Re: Dossier RDÉ R-3960-2016.
Hydro-Québec TransÉnergie (HQT) – Investissements Grand-Brûlé-Saint-Sauveur.
Demande de renseignements no. 1 à Hydro-Québec TransÉnergie (HQT) de Stratégies Énergétiques (S.É.) et de l'Association québécoise de lutte contre la pollution atmosphérique (AQLPA).

**RÉGIE DE L'ÉNERGIE
DOSSIER R-3960-2016
DEMANDE DE RENSEIGNEMENTS NO. 1
À HYDRO-QUÉBEC TRANSÉNERGIE**

**PAR
STRATÉGIES ÉNERGÉTIQUES (S.É.)
L'ASSOCIATION QUÉBÉCOISE DE LUTTE CONTRE LA POLLUTION
ATMOSPHÉRIQUE (AQLPA)**

- i) **HYDRO-QUÉBEC TRANSÉNERGIE (HQT)**, Dossier R-3960-2015, Pièce B-0011, HQT-1, Document 1, page 8, Schéma de liaison,

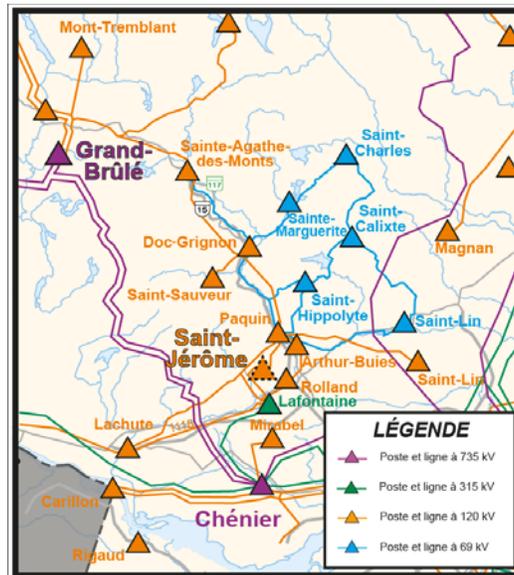
Ce schéma montre en bleu les lignes à 69 kV. Il montre notamment que des lignes entre le poste Ste Marguerite et le poste Doc-Grignon de même qu'un raccordement entre le poste Doc-Grignon et le poste Sainte-Agathe-des-Monts seraient actuellement à 69 kV. Par ailleurs, le schéma n'indique aucune ligne à 69 kV directement entre les postes de Saint-Hippolyte et Sainte-Marguerite.

- a) Le schéma de liaison décrit en référence (i) représente le réseau à quelle date ?
- b) Veuillez confirmer qu'à la date indiquée dans votre réponse (a), il existe actuellement effectivement ces lignes 69 kV (entre le poste Ste Marguerite et le poste Doc-Grignon de même qu'un raccordement entre le poste Doc-Grignon et le poste Sainte-Agathe-des-Monts), de même qu'il n'existerait aucune ligne à

69 kV directement entre les postes de Saint-Hippolyte et Sainte-Marguerite, le tout comme indiqué dans le préambule.

- b) Veuillez confirmez ou infirmer (si elles existent à la date indiquée dans votre réponse (a)) que les lignes 69 kV susdites sont effectivement raccordées aux postes Doc-Grignon et Sainte-Agathe.
- c) Veuillez déposer une version rectifiée de ce schéma de liaison pour la date indiquée dans votre réponse (a), le cas échéant, suite aux réponses qui précèdent.

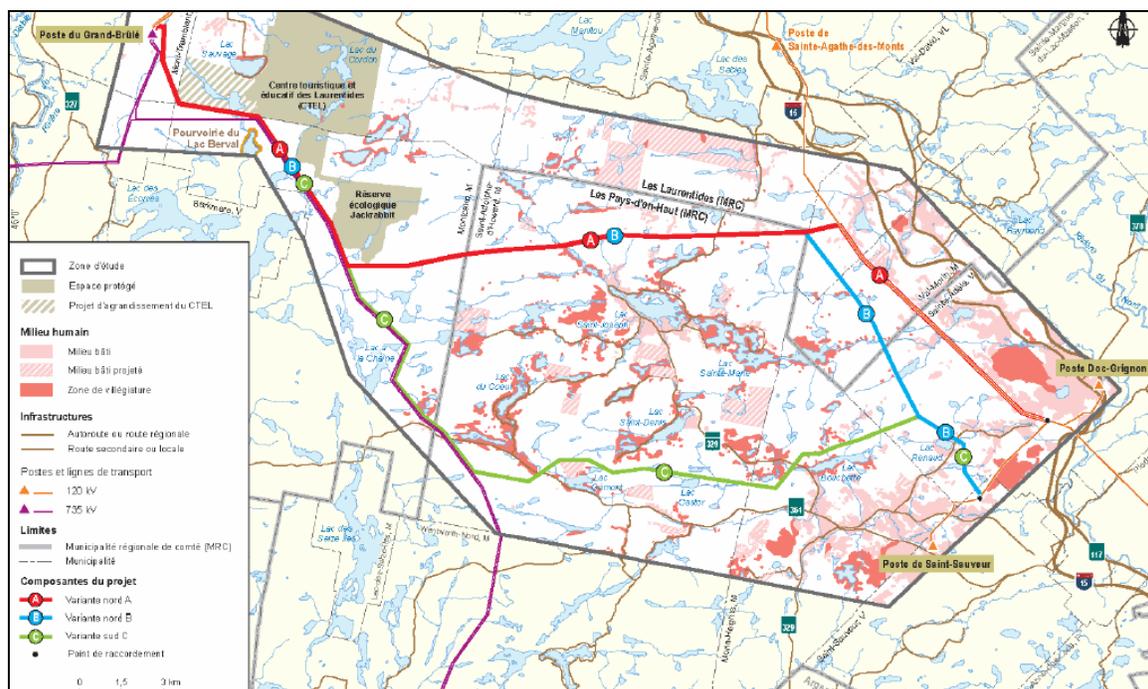
- a) Quelle est la note qui est marquée par deux astérisques en 2019-2020?
- b) En 2017-2019 la nouvelle ligne abaisse la charge qu'alimentait les deux lignes antérieures de 40 MVA cependant la charge alimentée par la solution 1 augmente d'environ de 10 MVA en 2020-2021 et en 2022-2023. Comment est-ce que vous l'expliquez ?
- c) Veuillez déposer une version rectifiée de ce tableau le cas échéant (dans le cadre du dépôt d'une version rectifiée de la Pièce B-0011, HQT-1, Document 1) et de toute autre pièce qui doit aussi être rectifiée en conséquence.

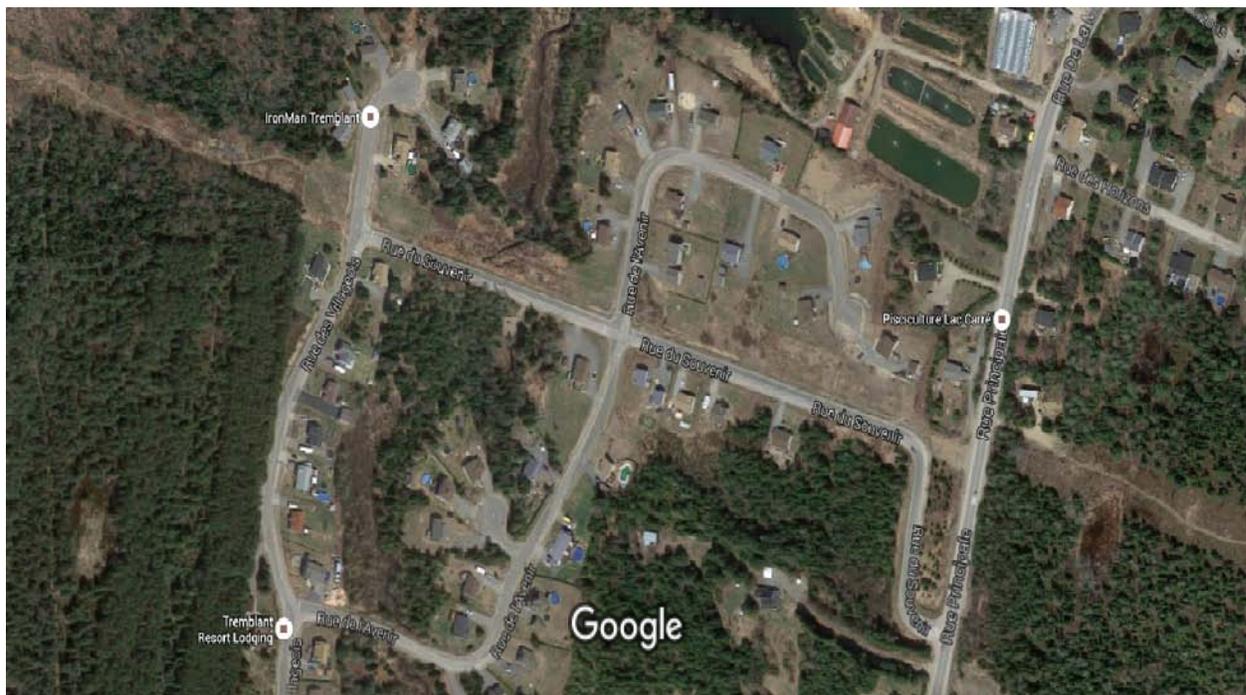
La référence (i) comporte une variante sud «C» du tracé (en vert sur la carte) comportant une ligne de 120kV de même longueur que la présente Solution 1 (43 km), dont les premiers 15,6 km longeraient dans le sens Nord-Sud la ligne à 735 kV du Poste Grand-Brûlé jusqu'à une dérivation, puis les 27,4 km suivants suivraient un tracé Ouest-Est de la dérivation jusqu'au poste Saint-Sauveur. La page 13 de la référence (i) montre qu'il s'agit de la variante présentant la plus courte distance de « traversées d'unités de paysage de résistance forte » et la plus courte distance de « traversées de sommets protégés ».

- a) Nous comprenons que cette variante a été retirée par Hydro-Québec TransÉnergie. Quels en étaient les avantages et les inconvénients ?
- b) Quels équipements cette variante C aurait-elle requis aux divers postes (outre les lignes de longueurs indiquées au préambule) ?

- c) Quels sont les coûts ventilés par équipement de cette variante C (selon le modèle des tableaux du Rapport Dagenais, B-0038-B-0039, Annexe C, en utilisant les dollars de la même année) ?
